Por medio de la presente, estamos entregando documento aclaratorio para la entrega de la información solicitada según nota de ARC-2391-0710-14, del Estudio de impacto Ambiental Categoría I, denominado "Proyecto Vista Alegre Hills", ubicado en la comunidad de Vista Alegre, corregimiento del Cativa, distrito y Provincia de Colon.

Atendiendo a la nota ARC- 2391-0710-14, donde la misma plantea cierto señalamiento, de manera de aclarar puntos en cuanto al contenido del Estudio de Impacto ambiental Categoría I del proyecto” Vista Alegre Hills “dentro del sitio planteado y desarrollamos las siguientes respuestas:

PLANO QUE INDICA EN COLOR NARANJA LA SERVIDUMBRE PLUVIAL

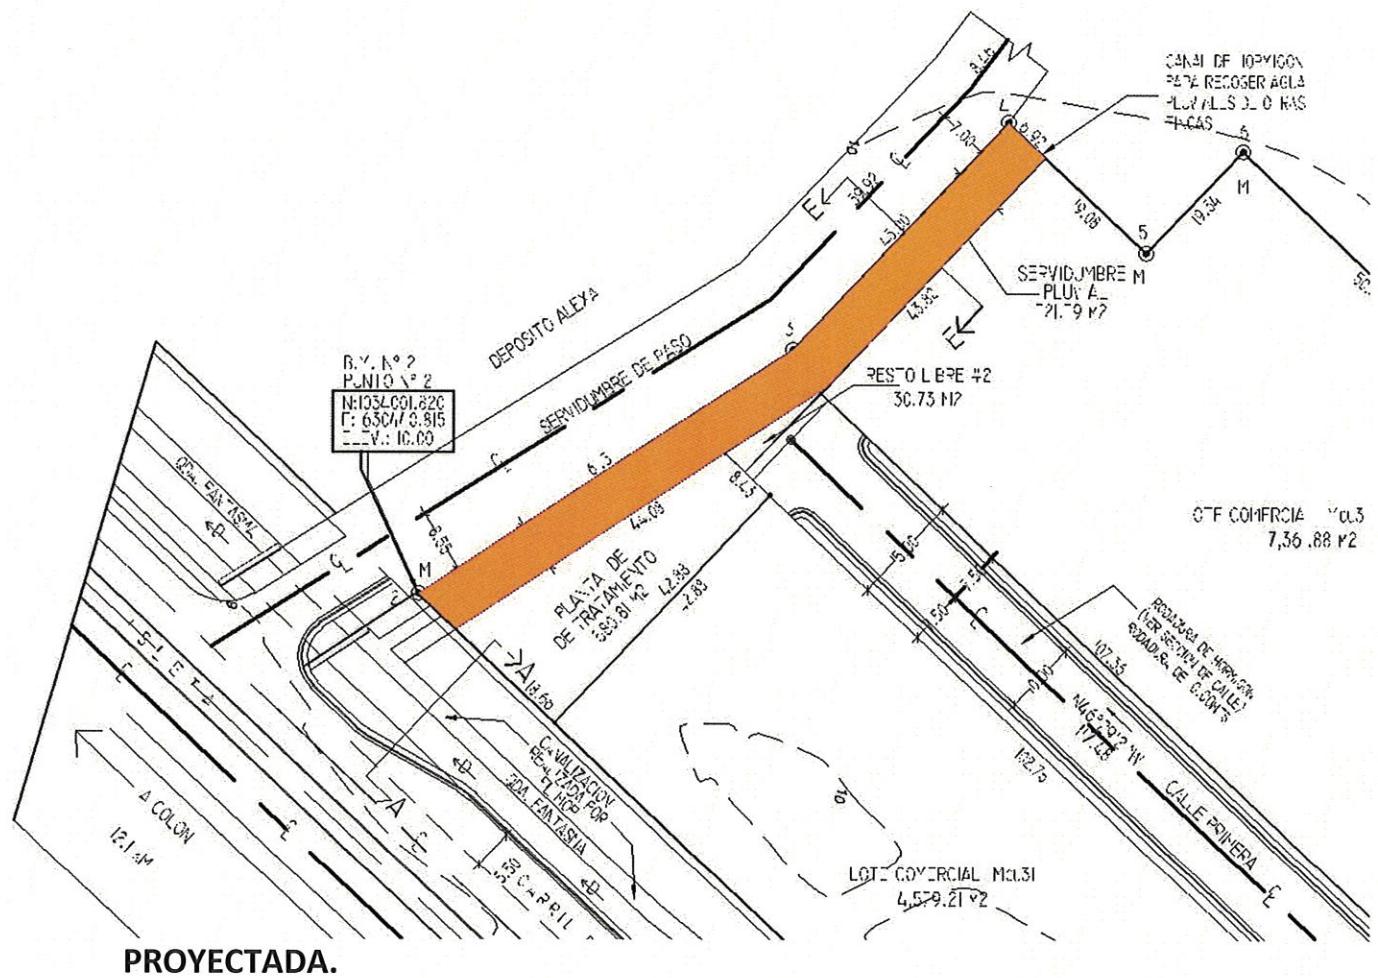
1-Especificar como será tratada el agua Servida que viene del Sector Vista Alegre n°2 que se encuentra cerca del Proyecto.

- En Primera Instancia nuestro Proyecto se denomina Vista Alegre Hills y cuenta con sus propias plantas de tratamiento de aguas negras, nuestra empresa y nuestro proyecto no tiene ninguna relación con Proyectos cercanos y no podemos ser responsables de tratar aguas servidas de otros proyectos.
- Si el punto se refiere a la Servidumbre Pluvial que esta colindancia a el polígono de Vista alegre Hills, la empresa dentro de su diseño Contemplan de forma predictiva la Colocación de una Servidumbre de Aguas Pluviales de mayor capacidad para encausar cualquier tipo de escorrentía natural proveniente de terrenos arriba, colocando canal abierto de agua pluviales de mayor capacidad como muestra el **anexo nº1** de esta nota y el servidumbre en el **anexo nº 2**.

**PLANTA DE RESIDENCIAS PROYECTADAS PARA LOTES RESIDENCIALES
83 UNIDADES RESIDENCIALES.**

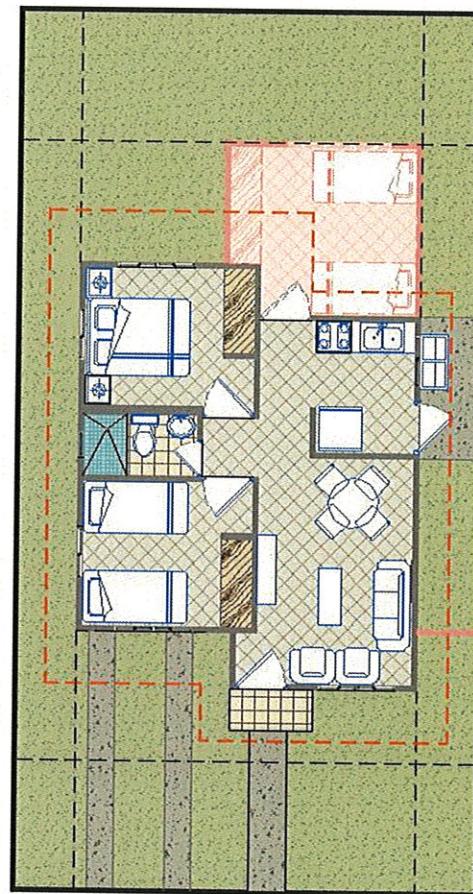
2-En la pág. 11 punto 5 Descripción del Proyecto se describe que se realizarán viviendas con alrededor de 88 lotes con superficie que van a 160 m² a 265 m², es necesario se aclare cuantas viviendas contara el proyecto y cuantas serán de 160 m² y cuantas de 265 m².

- Actualmente el anteproyecto presentado consta **con 83 unidades de vivienda** las cuales tienen un terreno mínimo de 160.00m², área mínima permitida por la **norma de desarrollo urbano R-E**.

- Las dimensiones de los lotes varían ya que por la forma del polígono es casi imposible unificar las dimensiones de los lotes.
- Se les informa que en cada lote se colocara una residencia, esta residencia tendrá un **área de construcción aproximada de 50.00 m²**, dicha unidad de vivienda contara con los siguiente ambientes, **Sala, comedor, Cocina, dos recamaras, un servicio sanitario y un área de Lavandería**. Adicional se deja un espacio propio para el estacionamiento de cada unidad residencial.

- Se Adicionara un Cuadro de Lotes donde se enumera el lote, y adicional aparece el área correspondiente de cada lote residencial.
- En resumen este proyecto constara **con 83 unidades de vivienda**, cada una con un **área de Construcción de 50.00 m²** y cada vivienda contara con **un espacio de estacionamiento para cada casa**.

- Se adiciona Planta de residencia Propuesta para la construcción, Anexo N° 4.
- Se adiciona Cuadro de Lotes residenciales, **Anexo. N° 5**

VISTA GENERAL DE AREA COMERCIAL

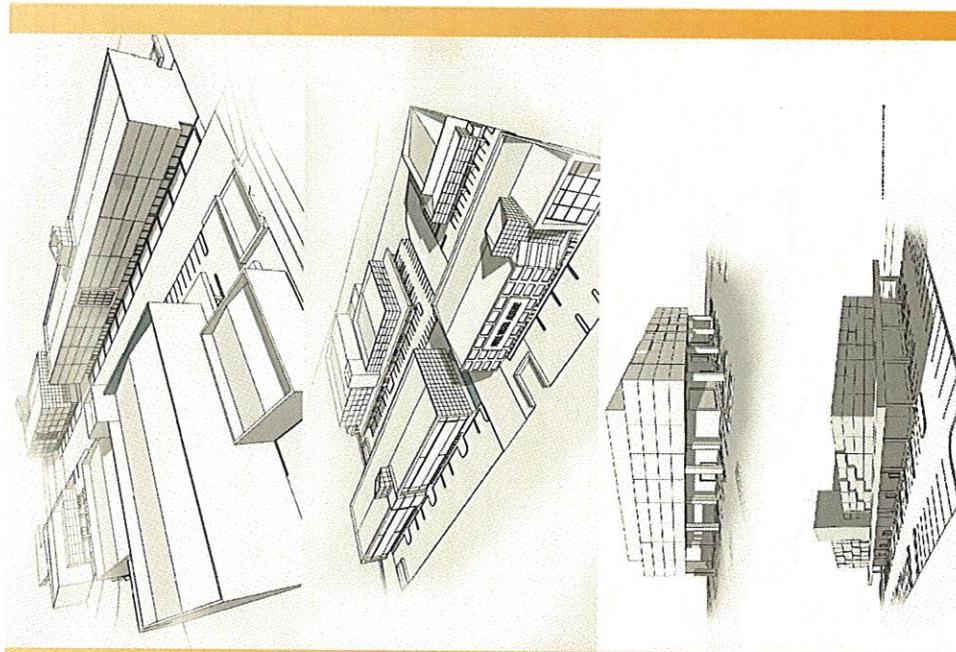
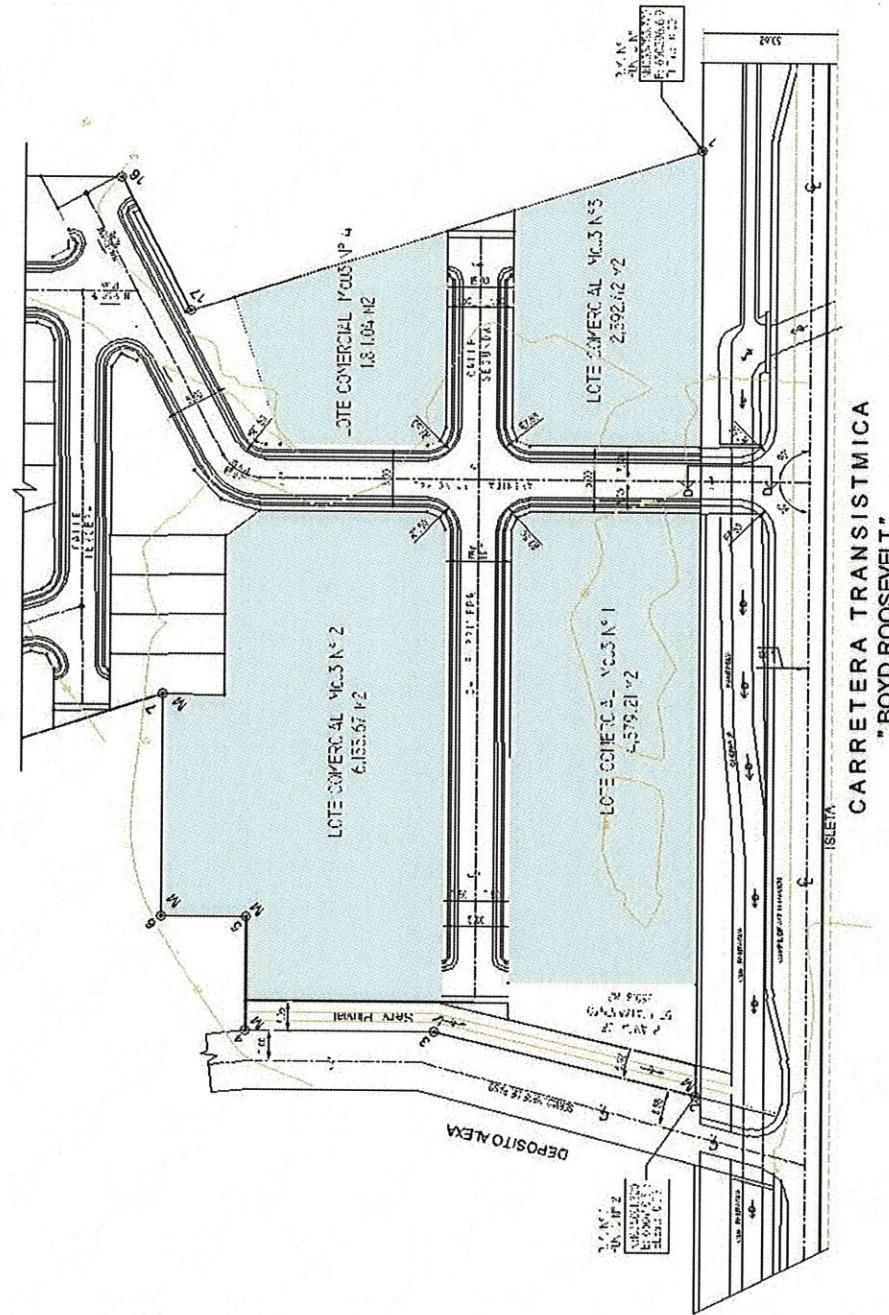
3-En la página 11 punto 5 Descripción del proyecto se describe que habrá espacios de estacionamientos, sin embargo no se establecen cuantos serán, en el plano del proyecto en la página 98 se especifica que se realizaran 583 estacionamiento, es necesario que se aclare cuantos estacionamientos tendrá el proyecto.

- Se aclara inicialmente que cada lote residencial tendrá un espacio de estacionamiento, lo cual da como resultado que el área residencial tendrá un total de 83 estacionamientos, ubicado dentro de cada lote residencial.
- Se le comunica también que el proyecto cuenta con un área comercial la cuales están destinados a comercios de locales, se distribuyeron en 4 lotes

comerciales, uno por cada lote, usando la norma MCu3, denominada Mixto Comercial Urbano de Alta Densidad.

- Cada lote se Emplazara un Local Comercial, Estacionamientos Soterrados en Sótano, en planta Baja se propone Local comercial y la Planta Alta se destinara a Depósitos de Mercancía.
- Se Adicionara Esquema preliminares de Diseño de Los Locales comercial Anexo. N°6, N°7 y N° 8.

ESQ
UEM
A DE
AREA
DE
SERV
IDU
MBR
E
ELEC
TRIC
A

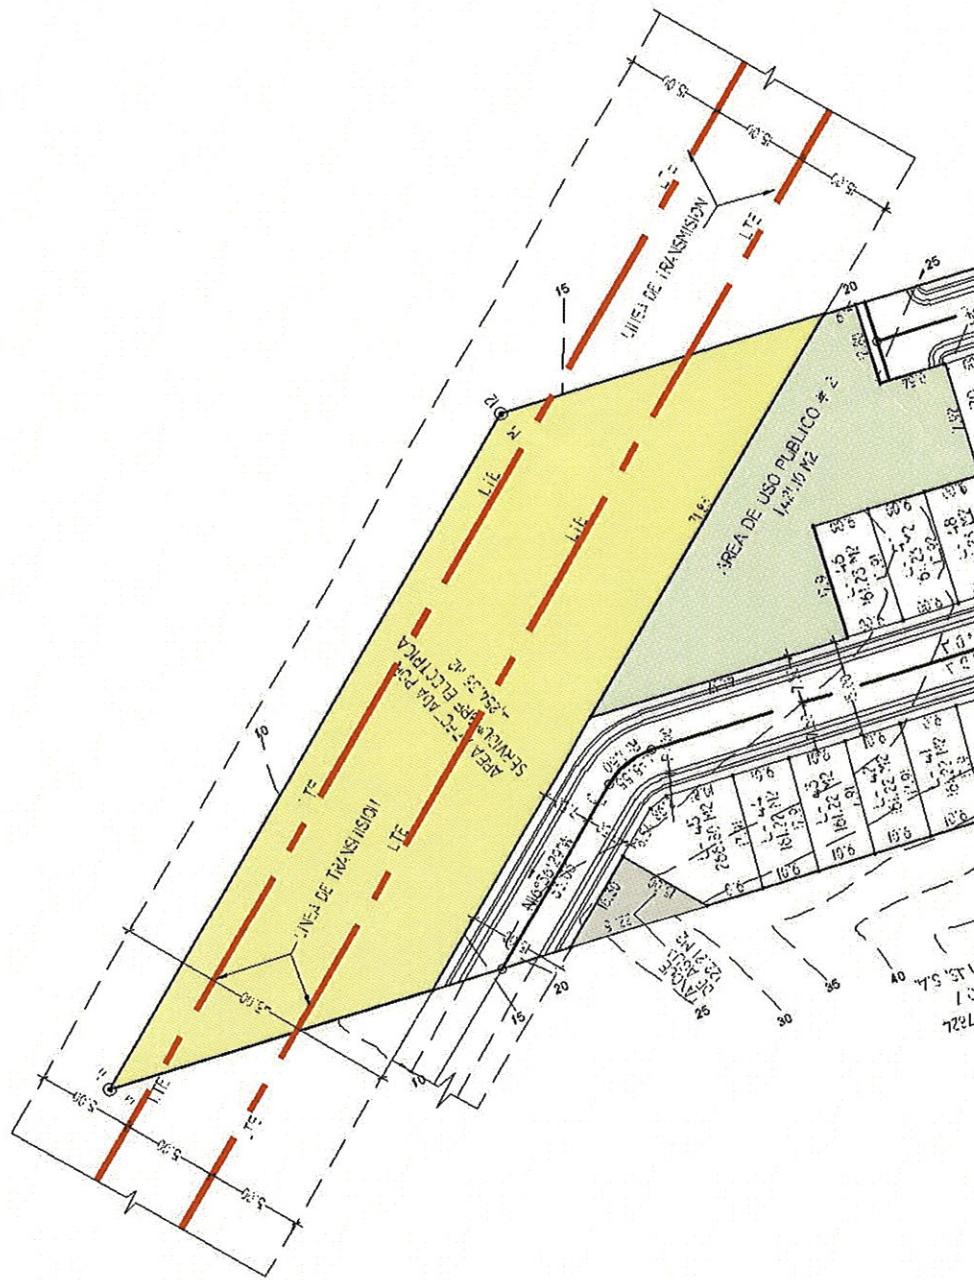
4-Es necesarios se aclare a que distancia quedaran las casas del tendido eléctrico que se encuentra dentro del proyecto y cual serán la medida que se

utilizara para proteger las casas del tendido eléctrico y cómo será la nivelación del terreno en esa área.

- Es proyecto mantiene la distancia exigida por la ley para las construcciones cercanas a las servidumbres eléctrica, la cual es de 15.00 de separación entre las líneas de alta tensión y cualquier edificación.
- Adicional en el proyecto se retiraron todas las casas que estaban cerca de la servidumbre eléctrica y se colocó el área de uso público, ya que esta área no tiene edificaciones solo equipamiento y mobiliario urbano.
- Ver Anexo N° 9, donde se indica la distancia de separación de la servidumbre eléctrica.
- En lo referente al movimiento de tierra este no tocara el área de la servidumbre eléctrica y el resto del área se realizaran los trabajos mínimos de terracería requerida de lotes dando pendiente mínima para la eliminación de las aguas pluviales hacia el sistema de cunetas del proyecto.
